Espediente de licencia concedida a D.^{no} Ciriilo
Bahia para construir de nueva planta la
Casa de su propiedad, sita en la Calle de Pia-
vro, numero 3=

Diseño de Fachada de la casa que se ha de construir de nueva planta
en la calle de Pizarro n.º 3 moderno.

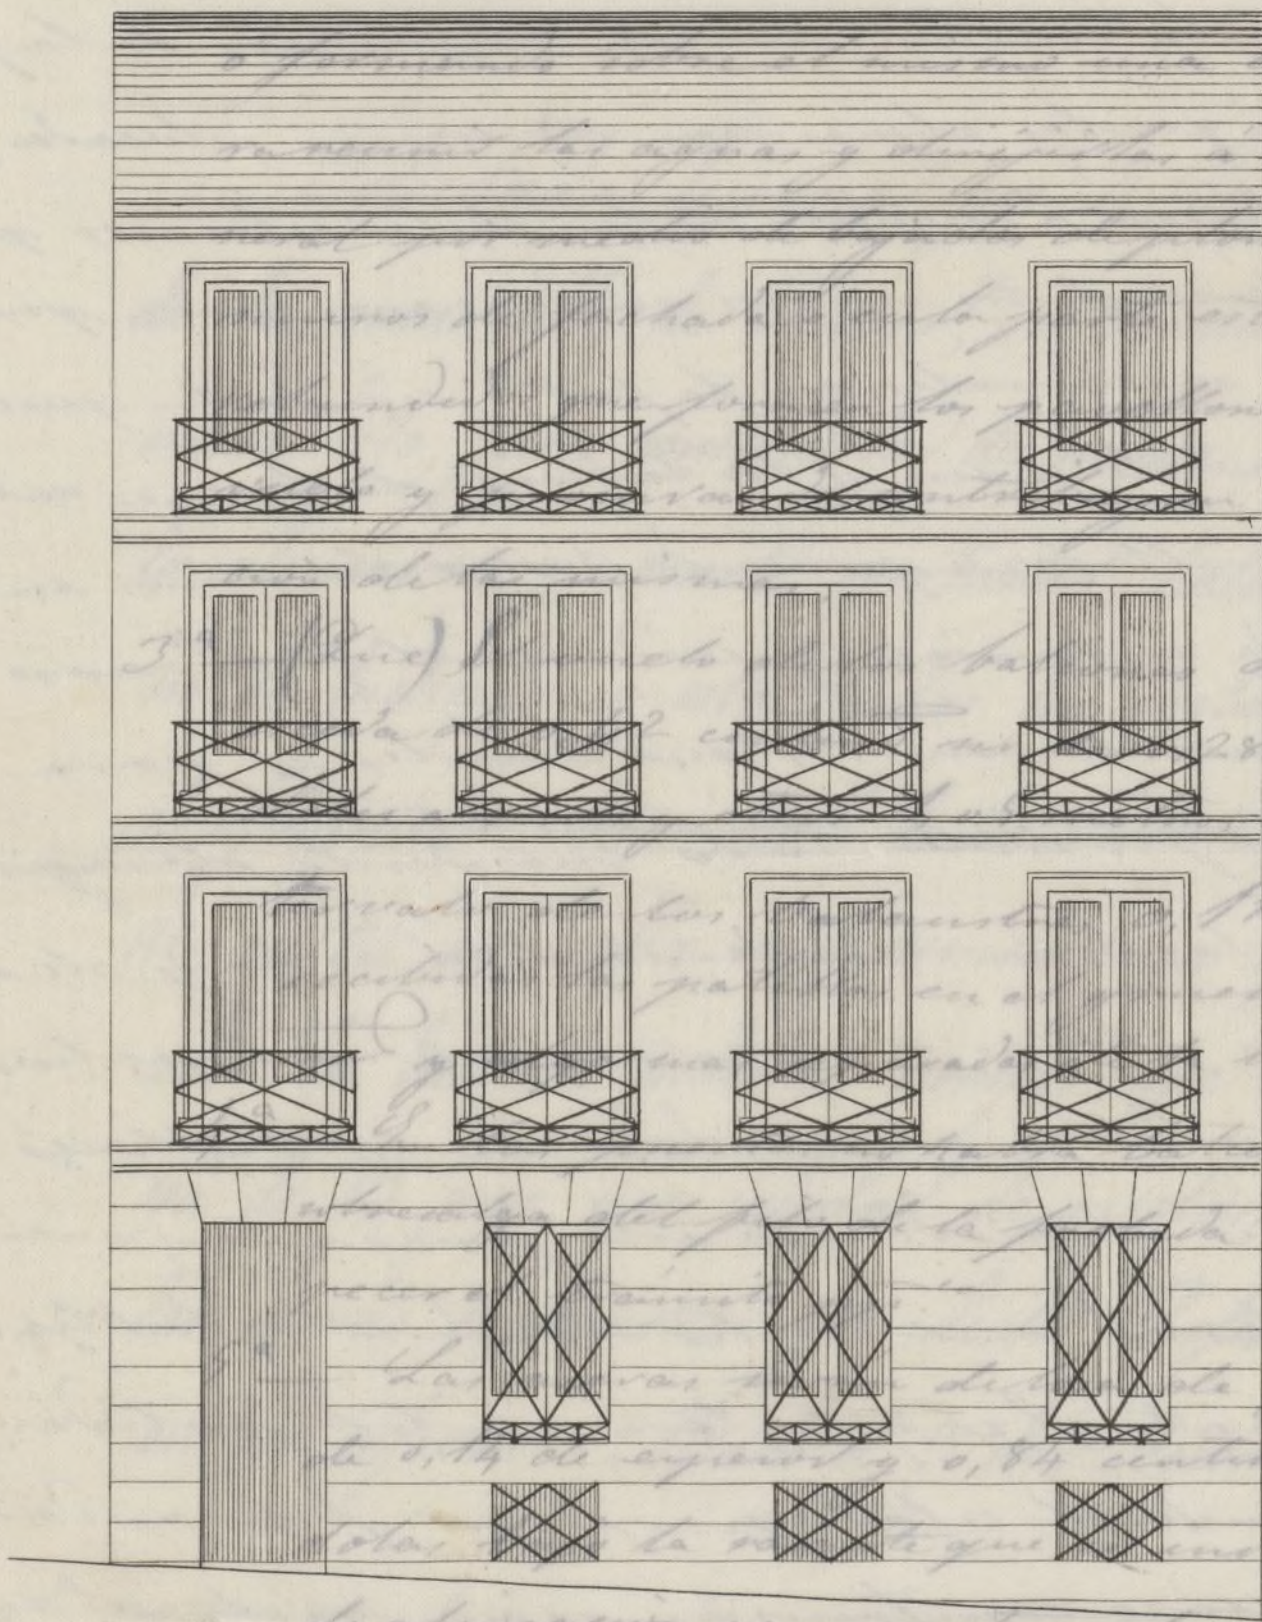
Examinado el plano de fachada firmado por
D. Wenceslao Gervin Arg^{to} de la R. Academia
de S. Fernando lo hallo arreglado a buenos prin-
cipios y conforme a lo dispuesto en R.O. de 10 de
Junio de 1854 ipse que la altura del piso bajera
de 13 pies por lo que no sea inconveniente
se sirvan V. S. S. conceder la licencia que se pide
observandose las reglas sig:^{tes}

- 1^a Plancha cimientos han de construirse sobre ter-
reno firme con pedestal vivo, de donde 4 pies de
superior hasta 0,14 centim^{os} mas bajo del ensa^o de
la calle en donde retallandose 0,14 cm de cada
lado se cercenara el trozo g^{ral} de centim^{os} de
0,84 cm de alto punto menor y otros 0,84 cm
de grues, resultando dos hiladas descubiertas
en el punto mas elevado de la calle y continuandose
estas a nivel hasta el mar bajo sin que falten
en ningun punto de la fachada.
- 2^a (Luz) Sobre el referido trozo y con su grueso
requiera la fachada de fab^a de ladrillo y me-
cha de cal y arena hasta la imposta del piso principal
y de la misma fab^a los demas puros, con inclusion
de los arcos de puertas y ventanas y sin permis-

12
tirre los entramados ni umbrales de madera, restallándose por la parte interior y proporcionalmente en cada uno, a fin de que resulte a la altura del aliento del alero 0,70 cent de espesor, el cual podrá ejecutarse a gusto del Carg^{to} Director formando una cornisa de piedra, de pátina de entramado o de madera descubierta, sin exceder de un ovuelo regular, colocando o formando sobre el mismo un canal de plomo para reunir las aguas y dirigirlos a la alcantarilla general por medio de bajinolas de plomo embutidos en los muros de fachada o en la parte exterior de ella en los rebujidos que formen los pavellones, sin exceder de un ovuelo y procurando contribuir al ornato y decoracion de las mismas.

3^a (Que) El ovuelo de los balcones del piso principal no exceda de 0,42 centim ni de 0,28 los del 2^o y 3^o, dándose a unos y otros 1,08 metros de altura y al intervalo de los balcones 0,11 cent, quedando recibidas las patillas en el grueso de la pared 0,28 cent y algo mas separadas de la horna de los huecos.

4^a En las puertas no habrá batiente ni pedana que sobresalga del filo de la fachada a fin de no entorpecer el tránsito p^{ro}.

5^a Las aceras serán de losa de piedra herroguena de 0,14 de espesor y 0,84 centim de salida centim dolas bajo la rasante que se indica en el informe de alineacion con montes de cal, y sin que puedan abrirse lumineras horizontales a los rotanos debiendo estas colocarse entre las mochetes de las puertas o a p^{ro}ximo de los huecos.

6^a Se convocara la fachada imitando un buen orden de construccion pintando al oleo de un color claro las puertas y colocando sobre la del portal el n^o de la casa X

Solicitada licencia por D. Cirilo Bahia, dueño de la casa calle de Pizarro, n.º 3 nuevo, 13 antiguo, de la manz. 470, para construirla de nueva planta, y marcadas la alineación y rasante oportunas, hallado conforme el diseño de fachada y establecidas las reglas de construcción por el Arquitecto Municipal de la Sección; la Comisión de Obras no halla inconveniente en que V.E. se sirva conceder la licencia pedida, siempre que la luz del piso bajo sea de 13 pies, y á calidad de sujetarse el interesado á las demás condiciones que dicho Profesor de Villa detalla en su informe. Madrid 3 de Diciembre de 1862.
